改善箇所説明図

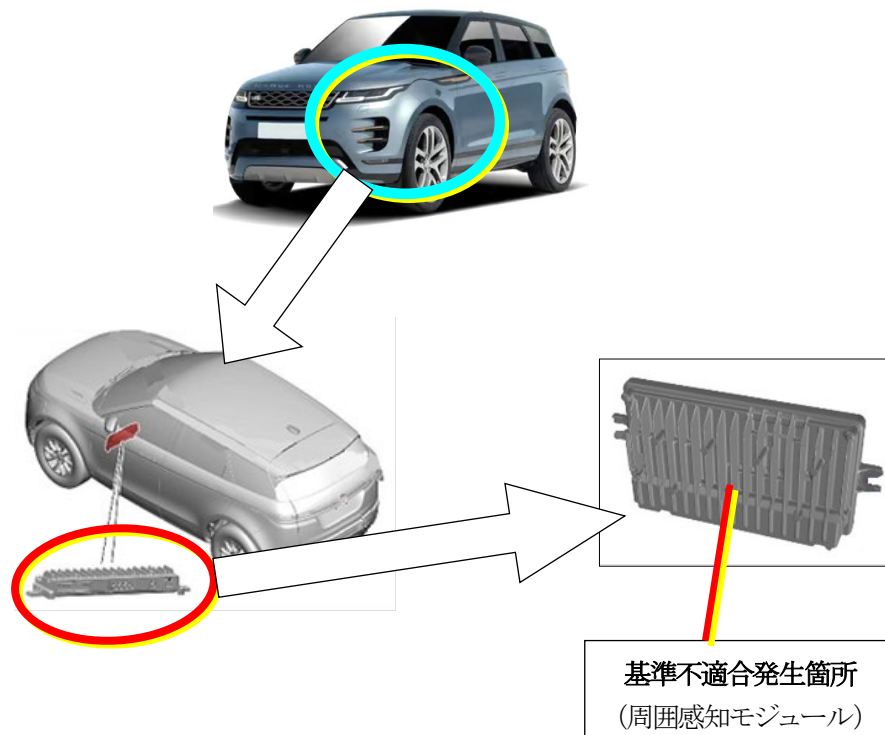
基準不適合発生箇所

視野確保装置の周囲感知モジュールの電子基板上の半導体において、放熱用ペーストの塗布状態が不適切なため、半導体の温度が上昇して保護モードに移行する。そのため、周囲感知カメラからの信号を処理せず、直前直左の確認が出来なくなるおそれがある。

全車両、周囲感知モジュールを良品に交換する。

識別：助手席ドアのボディ側上部、ドアヒンジボルトに銀ペイントを塗布する。
